«КОМПЛЕКСНАЯ ЗАСТРОЙКА ТЕРРИТОРИИ, РАСПОЛОЖЕННОЙ В ГРАНИЦАХ УЛИЦ: КАМЧАТСКАЯ-ЗАПАДНОСИБИРСКАЯ-ЭНТУЗИАСТОВ.
МНОГОЭТАЖНЫЙ ЖИЛОЙ ДОМ ГП-75. МНОГОЭТАЖНЫЙ ЖИЛОЙ ДОМ ГП-76»

Многоэтажный жилой дом ГП-76

Архитектурно-строительные решения.

31081-76-АС3

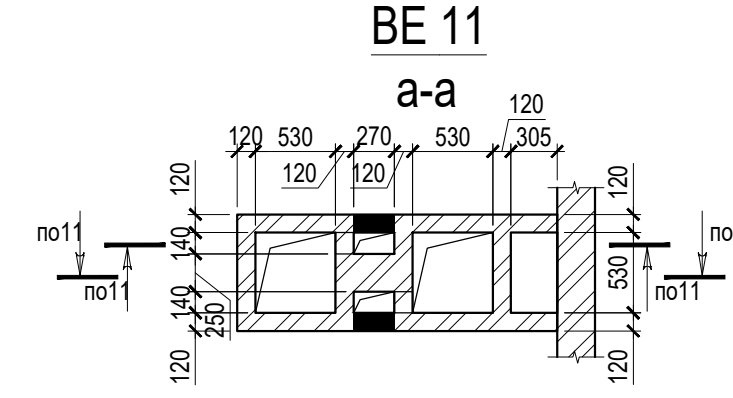
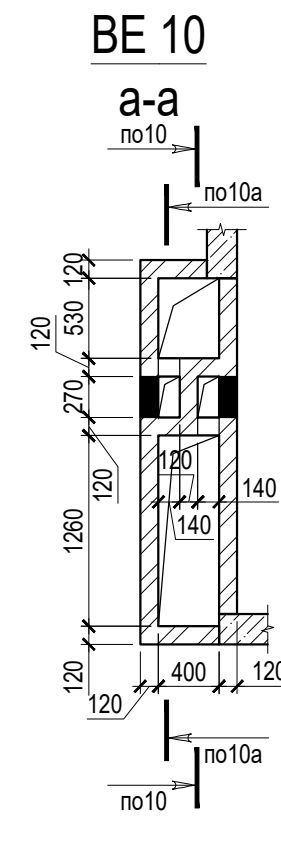
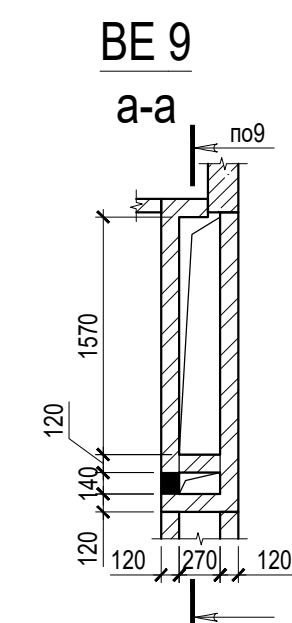
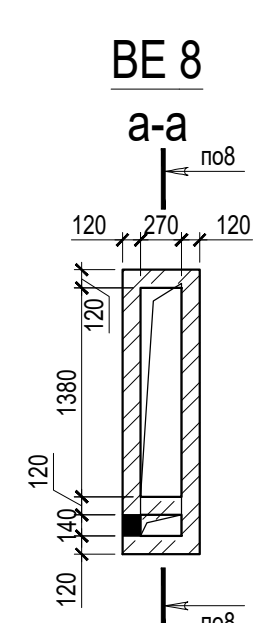
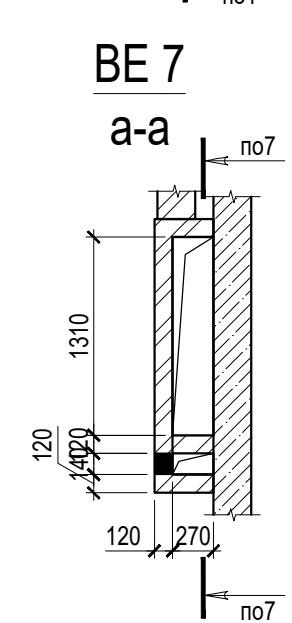
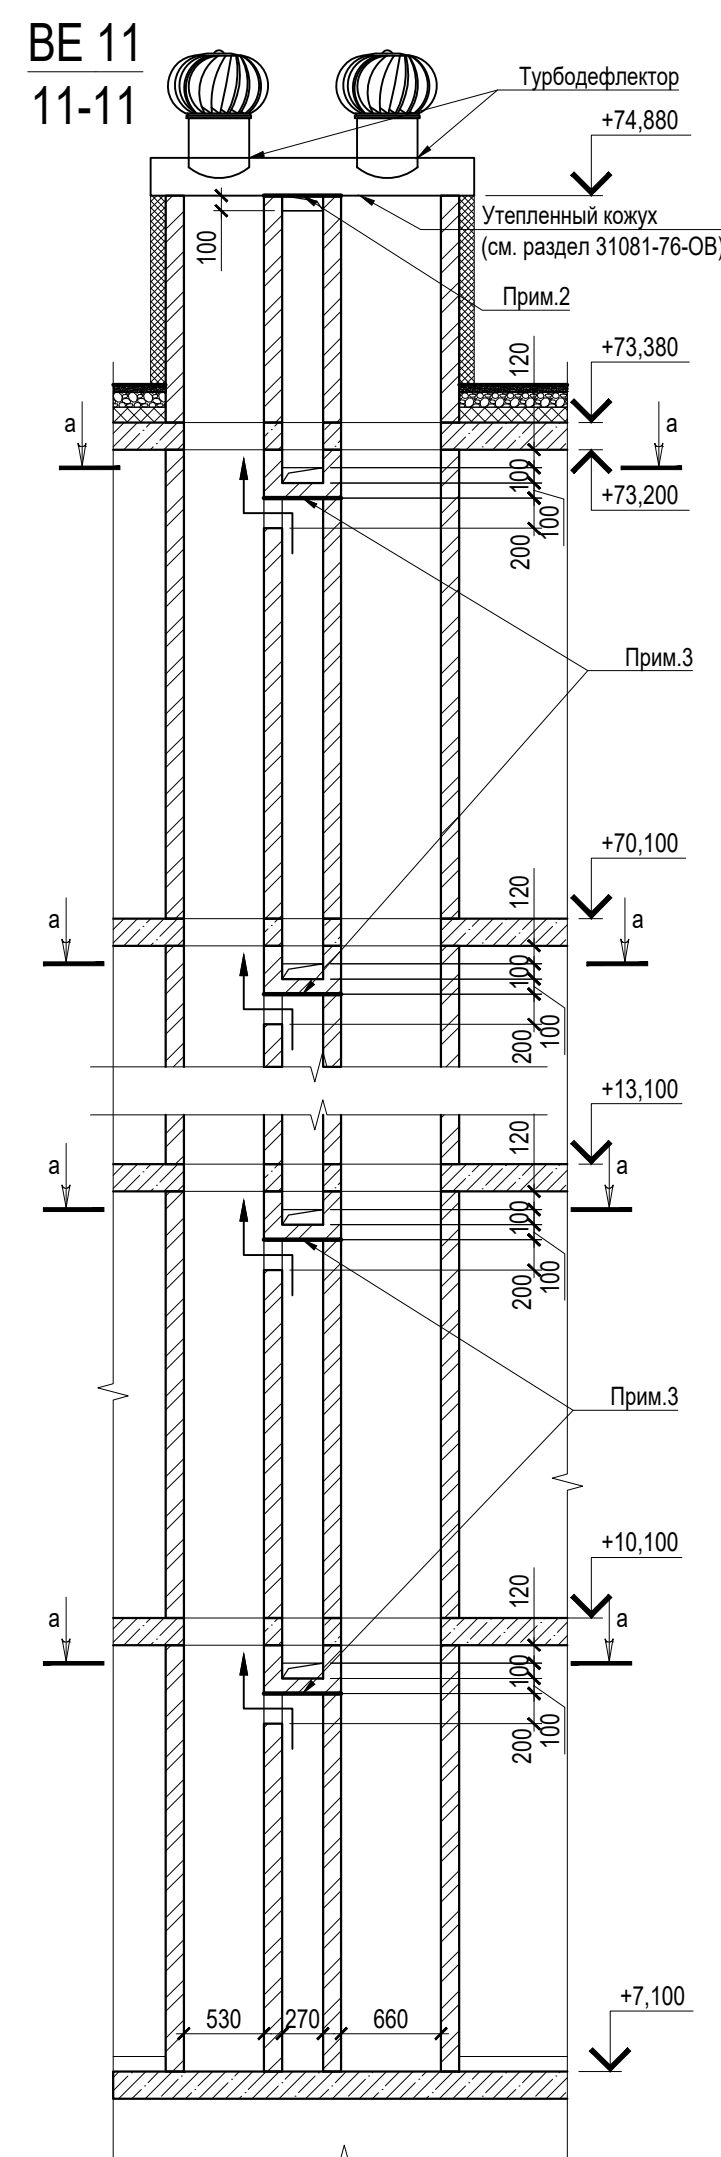
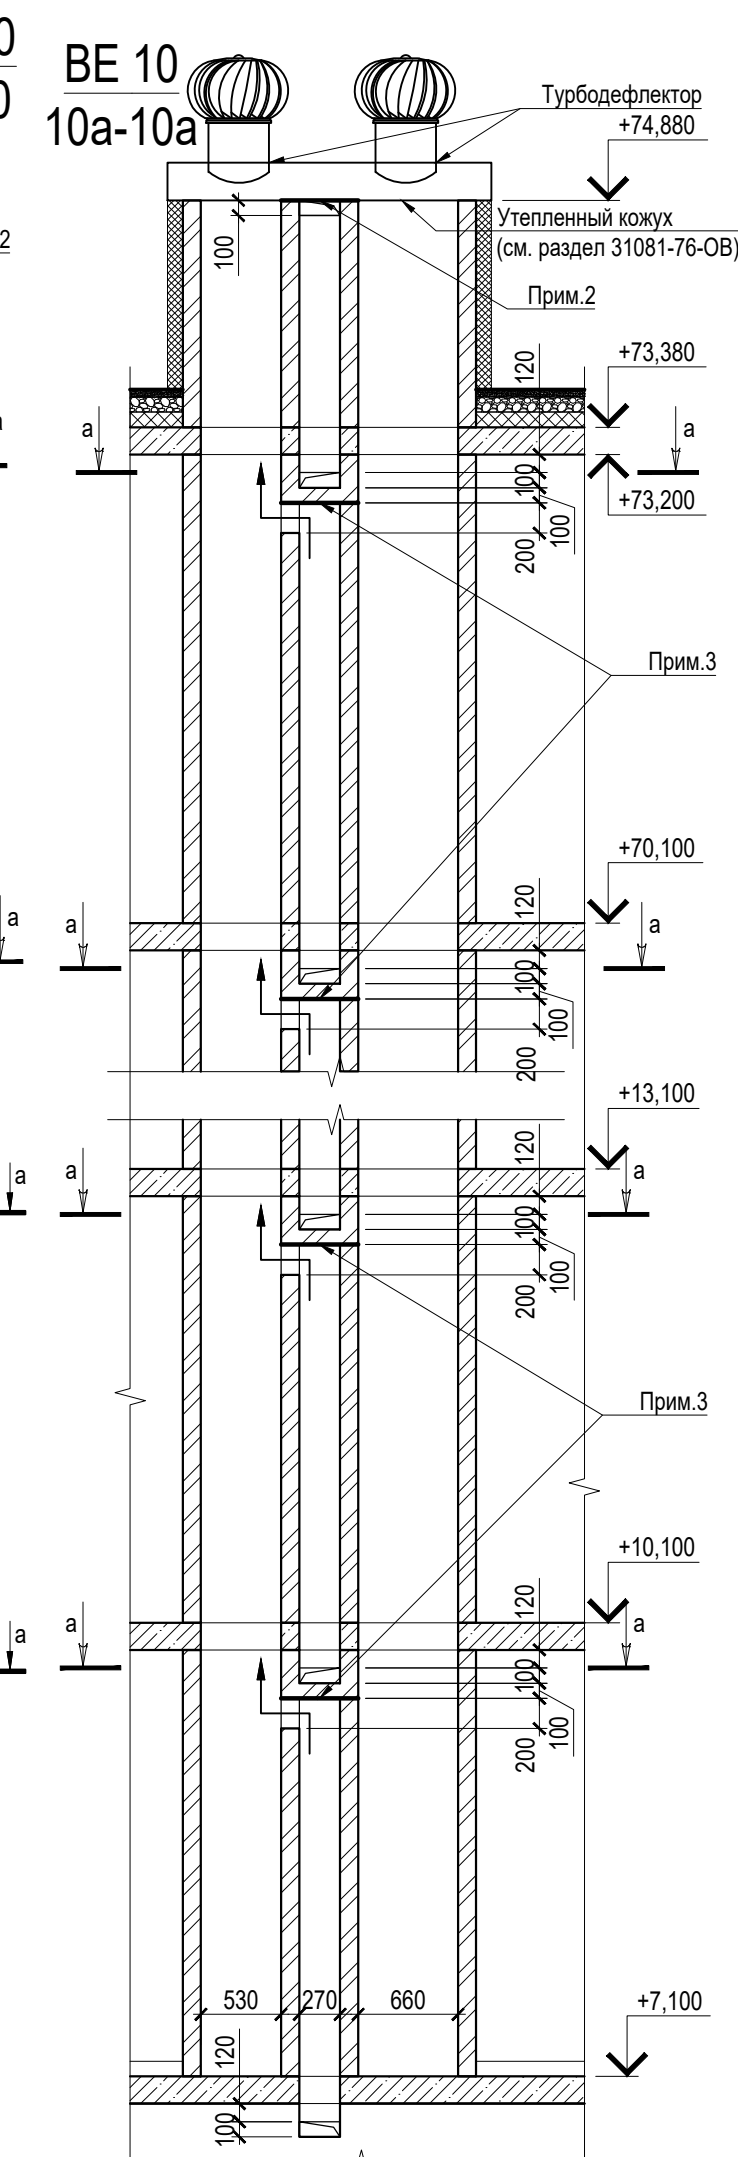
Разрешение		Обозначение	31081-76-АСЗ		
07-26		Наименование объекта строительства	«Комплексная застройка территории, расположенной в границах улиц: Камчатская- Западносибирская-Энтузиастов. Многоэтажный жилой дом ГП-75. Многоэтажный жилой дом ГП-76»		
Изм.	Лист	Содержание изменения		Код	Примечание
1	1	Внесена информация об измененных листах		5	
	4,5,6	Изменены размеры отверстий ОВ под кладку: 270(н)х140 —> 200(н)х140 140(н)х270 —> 100(н)х270		4	
	4,5,6	Изменена отметка низа отверстий ОВ-2 (Ø133) на 2,0м от ур.ч.п.		3	
	4,5	Добавлен простенок 100мм в окне ЛК		4	
	8	Откорректированы развертки вентиля в соответствии с новыми размерами отверстий		4	
	11	Добавлен разрез		3
